Allegato "A" alla Deliberazione della Giunta Regionale n° 10 - 3875  
In data 25-9-2006 relativa all'approvazione della 4<sup>a</sup> Variante al P.r.g.c. vigente del  
Comune di Sinio (CN)

Elenco modificazioni introdotte "ex officio" ai sensi dell'11° comma dell'art. 15 della  
LR 05.12.1977 n° 56 e s.m.i..

COMUNE DI SINIO  
Provincia di Cuneo  
Pratica A60135

TAVOLA N° 1.4 Carta dei Dissesti

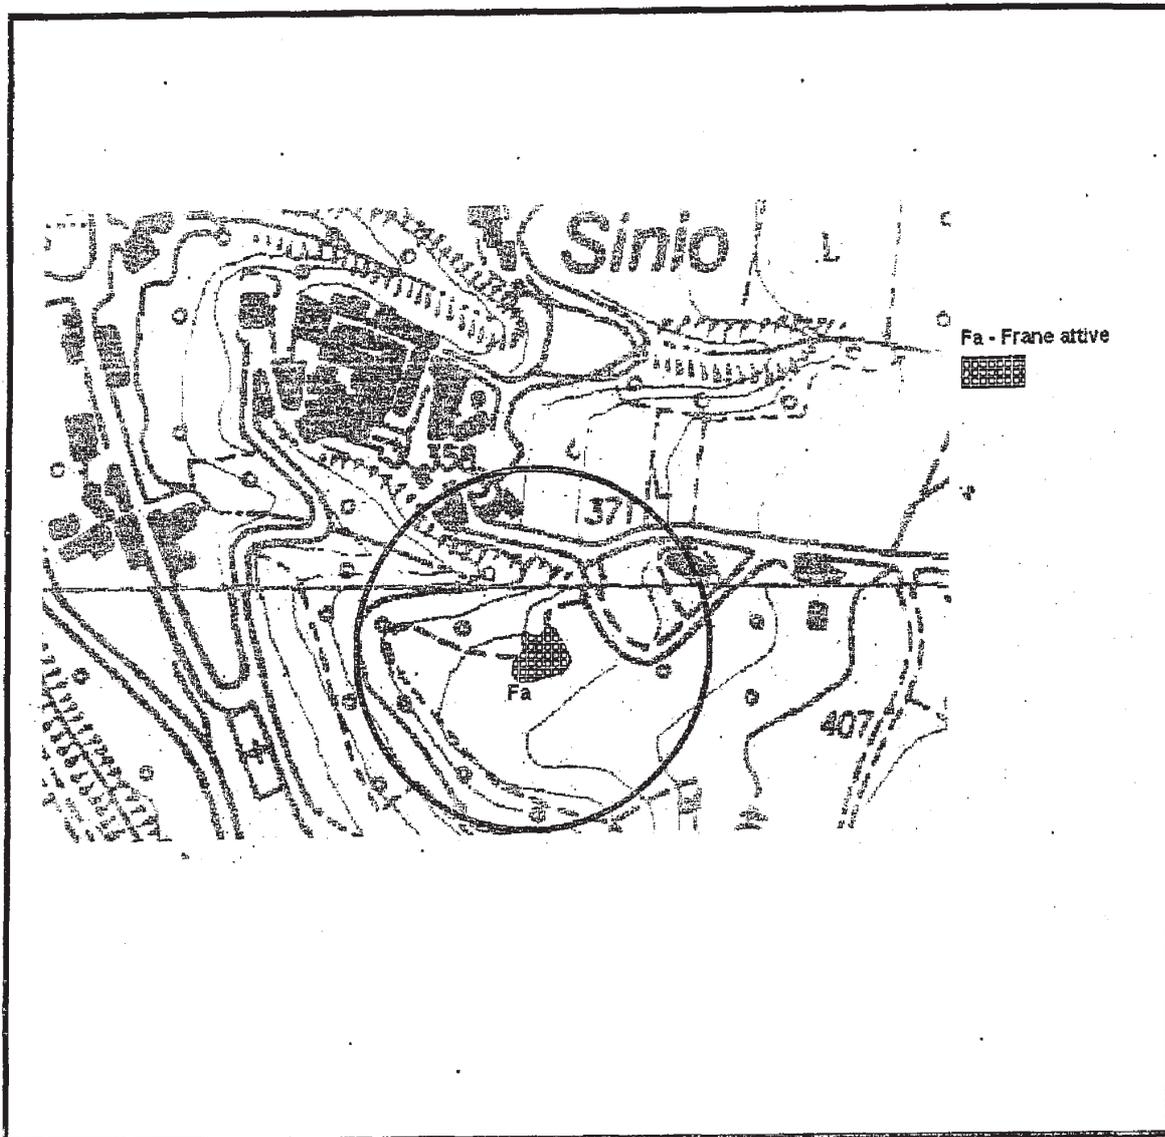
- Tavola 1.4. " Carta dei Dissesti".  
Sulla Tavola è inserita d'ufficio la perimetrazione di una frana attiva così come puntualmente rappresentato nella Modifica cartografica 1
- Tavole di progetto: 9/v4 -A, 15/v4 - A e .16/v4 - A  
Nella Legenda delle Tavole è inserita la seguente frase:  
"Le previsioni commerciali contenute nello strumento urbanistico del Comune di Sinio nonché la normativa e le indicazioni cartografiche in materia, non costituiscono adeguamento ai disposti di cui all'art. 6, comma quinto del Decreto Legislativo n. 114/1998 e dell'art. 4 della Legge Regionale 28/99 secondo i criteri di cui all'allegato A della DCR n. 563-13414 del 29 ottobre 1999 così come modificata dalla DCR n. 347-42514 del 23 dicembre 2003 e della DCR n. 59-10831 del 24 marzo 2006"

Fa – Frana attiva inserita d'ufficio
